SLインフォメーション

SLInfo_No.17005

《TIA-IVフレームの仕様変更、追加承認について》

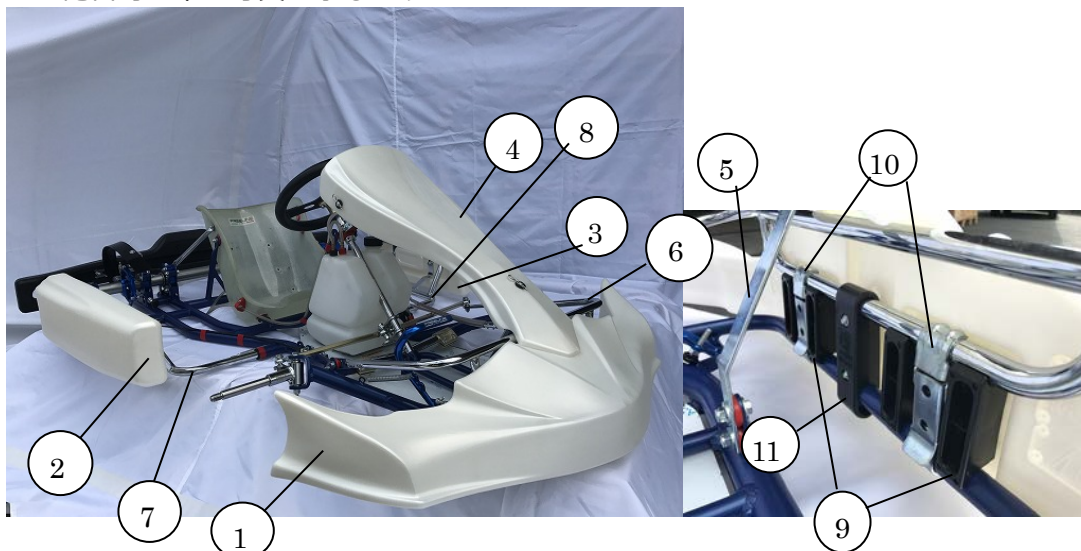
- ・対象機種：birel TIA-IVフレーム
- ・対象クラス：YAMAHA TIAジュニア、YAMAHA TIA
- ・更理由：①フロントカウル、サイドカウル
カウル成形型の経年劣化により今後の製品安定供給が難しい為

②純正ナックル
ナックル成形型の経年劣化により今後の製品安定供給が難しい為
- ・変更時期：SLインフォメーション発行後、順次供給予定
- ・レギュレーション適用時期：SLインフォメーション発行後、即日
- ・変更部品及び追加部品：①フロントカウル、サイドカウル
<変更部品>
- 旧 - - 新 -
フロントカウル FL09/14 (5050.18.06-BA) →① KG FP7 CIK/17 (40.11714.00-BA)
サイドカウルR FL09/14 (5150.18.06-BA) →② FL12/17 EVO (5150.18.09-BA)
サイドカウルL FL09/14 (5150.18.07-BA) →③ FL12/17 EVO (5150.18.09-BA)
フロントパネル FL12/17 (5250.18.03-BA) →④ KG FP7 CIK/17 (40.11715.00-BA)
ブラケットサポート 190L (20.8947.06) →⑤ 160L KG7 (20.12008.06)
フロントバンパー FL09/14 (10.7036.00) →⑥ CIK-FRK KG (10.11839.00)
サイドバンパーR FL09/14 (10.7078.00) →⑦ FL12/17 EVO (10.10690.00)
サイドバンパーL FL09/14 (10.7076.00) →⑧ FL12/17 EVO (10.10691.00)

<追加部品>

⑨ KG FP7 フロントカウルマウントプレートキット (40.11716.00-NE) ×1set

⑩ スポイラーフック (40.11718.00) ×1set

⑪ KG FP7 バンパーサポート (40.11717.00-RO) ×1

※上記番号を下の写真に示します。

現行品と新型部品の混走に於いては著しい性能差は有りませんが、
新型のフロントカウル、サイドカウルの方が重量が軽いので
仕様変更としてご理解ください。
